泊発電所（1，2号炉）

敷地地盤の地震波伝播特性の
検討に関わる指摘事項について

昭和58年 8月29日

原子力発電安全審査課

第 1 図 分割メッシュ
(地質構造モデル Y1c - Y1c') - FEM -

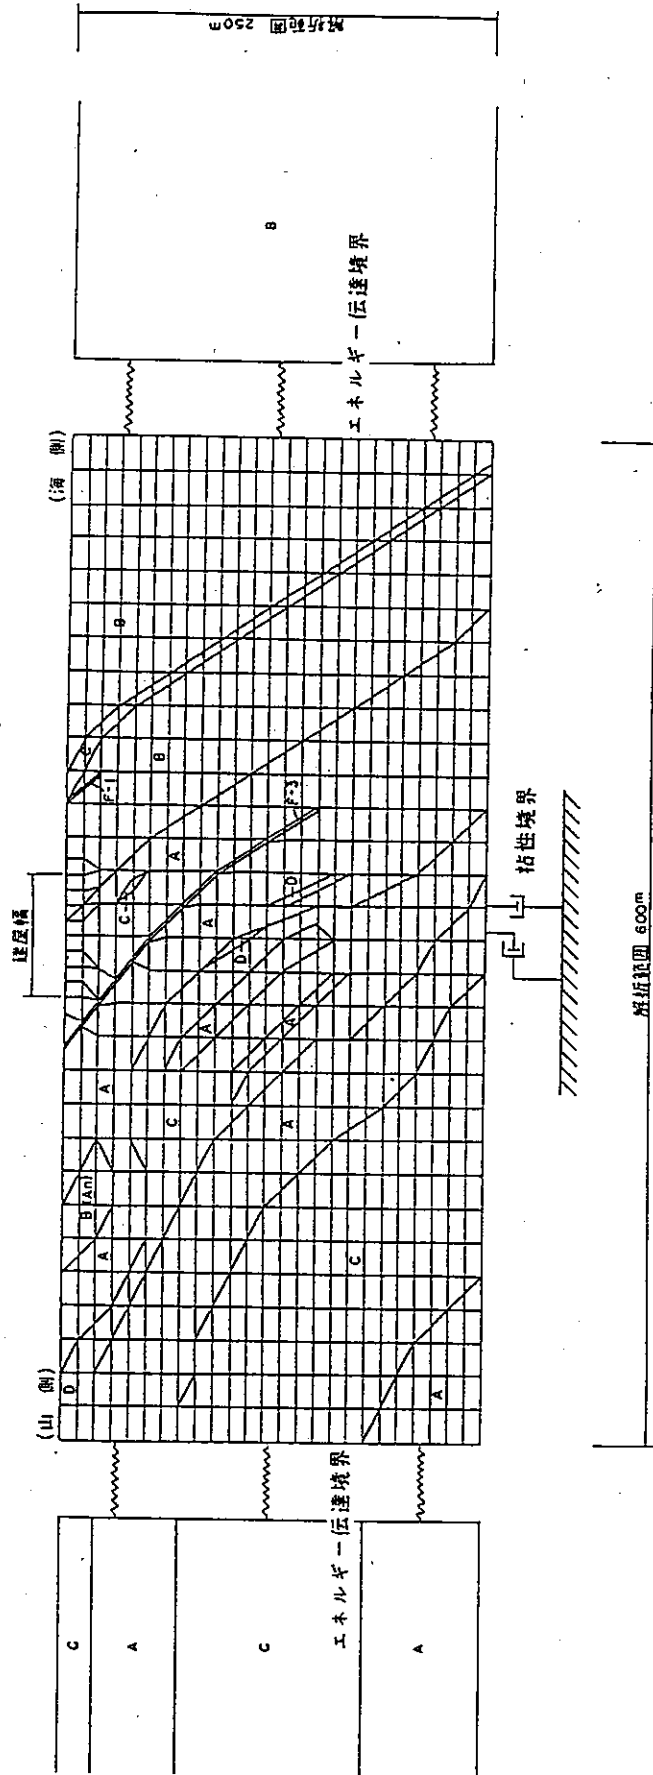
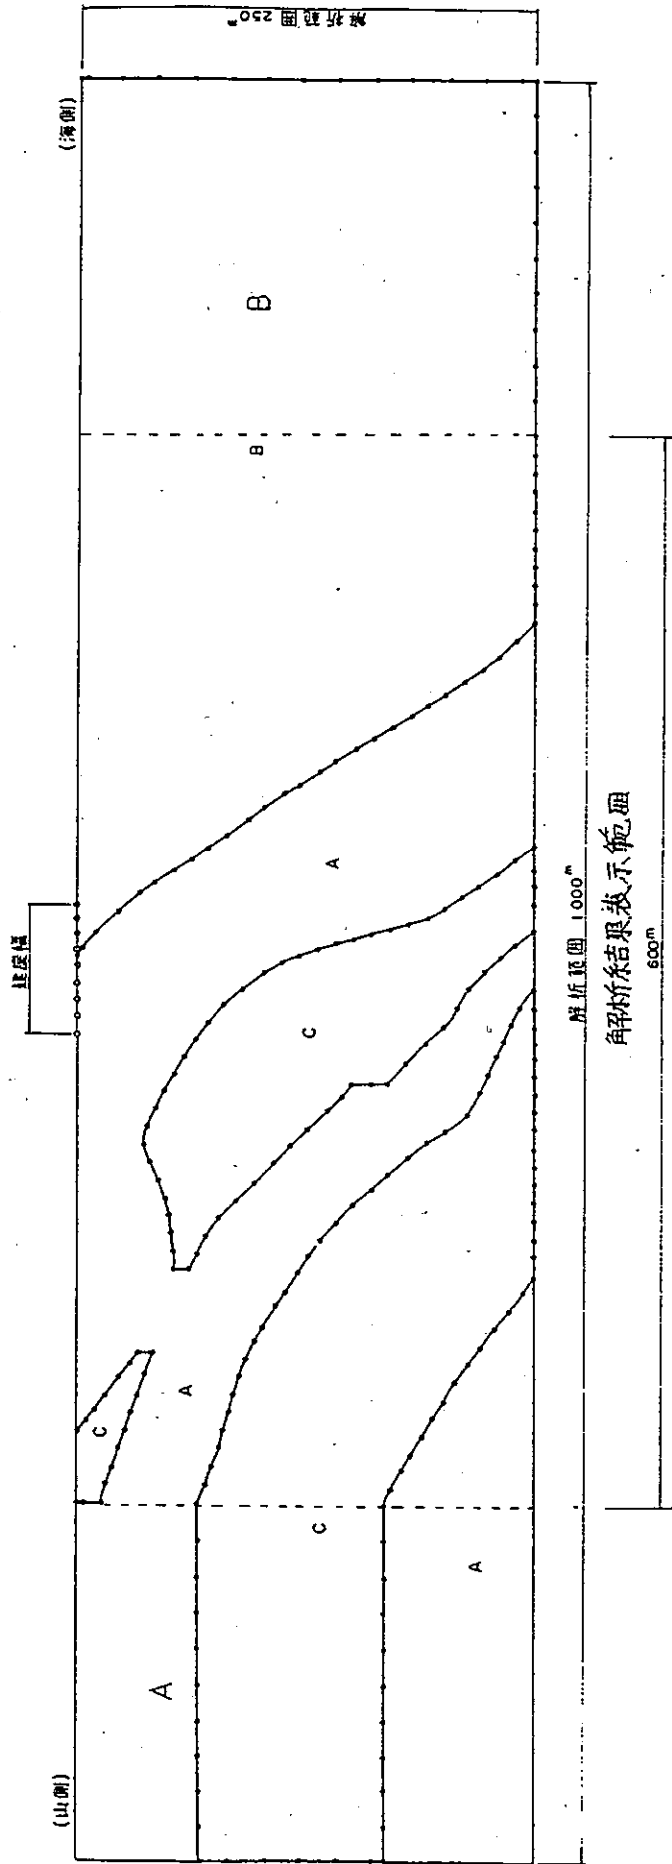
(2) SH波入力による検討における解析モデルの境界条件について P4

FEM解析モデルの境界条件は底面は粘性境界、側面は粘性境界又はエネルギー伝達境界としている。

第1図に示されるFEM解析モデルの境界条件は、半無限地盤への地震波の逸散が評価できるように選択されている。BEM解析モデルは、先行して実施していたFEM解析モデルとの整合性、地質の連続性、半無限地盤への地震波の逸散及び注目領域における応答等の安定性を考慮し第2図に示すような解析モデルで実施し、解析結果はFEM解析の領域と同じく巾600mの範囲で示している。

第 3 図 精密解との比較

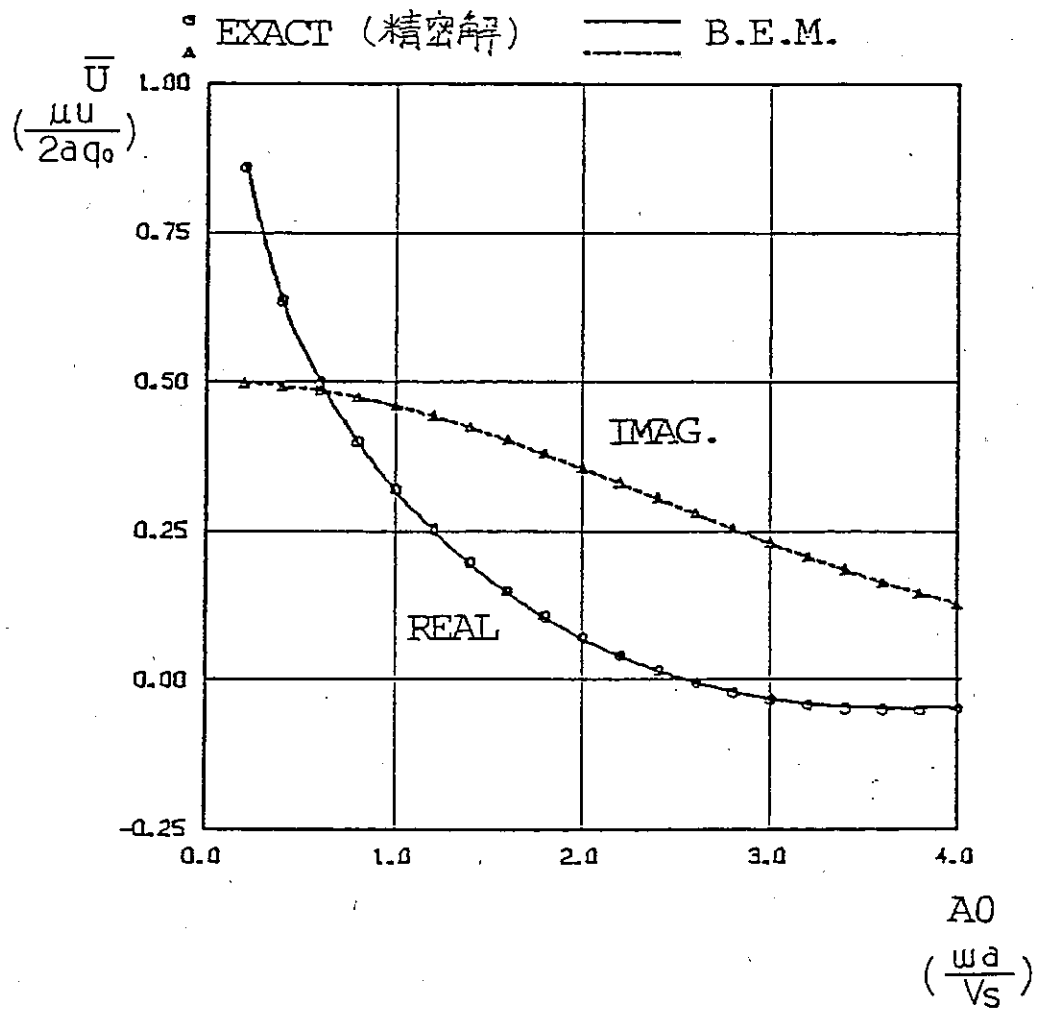
(3) BEM解析で使用している解析コードの検証について P7

とした時の中央点 ($X=Y=0$) における変位応答とBEM解析による中央点の変位応答の比較を第3図に示す。

BEM解析の場合、幅 $2a$ の領域を10等分の境界要素とし、一様応力境界条件としている。また、この変位応答の比較は「1982年構造工学シンポジウム」にて発表されている。
